URBANISTIČKI PLAN UREĐENJA ZAPADNOG DIJELA TZ LIBERAN

-SAŽETAK ZA JAVNOST-
-prijedlog plana za ponovnu javnu raspravu

PROMJENE U ODNOSU NA PRVU JAVNU RASPRAVU

2. REDEFINIRANJE PLANSKOG STATUSA POSTOJEĆEG PUTO - IZ KOLNO-PJEŠAČKOG U PJEŠAČKI

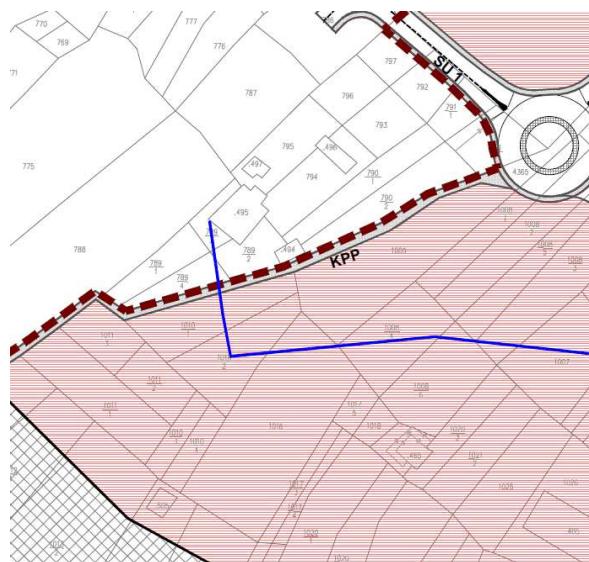
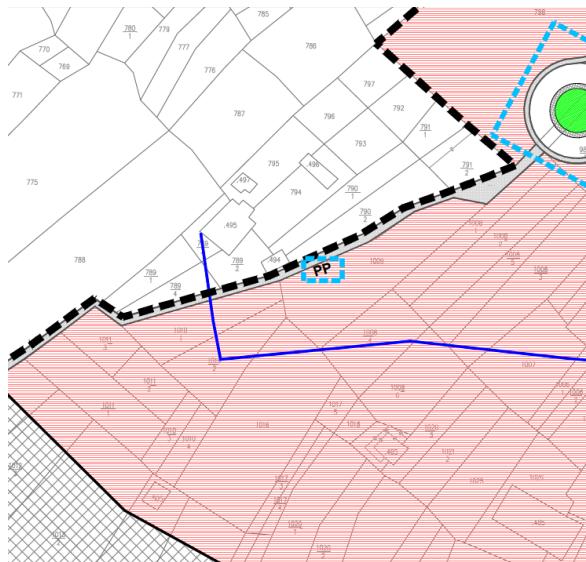
Prihvaćanjem primjedbe postojeći je put uz zapadnu granicu obuhvata, umjesto kao kolno-pješački, definiran kao pješački put, u granicama postojeće katastarske čestice, a kako se ne bi kolni promet usmjeravao prema obali.
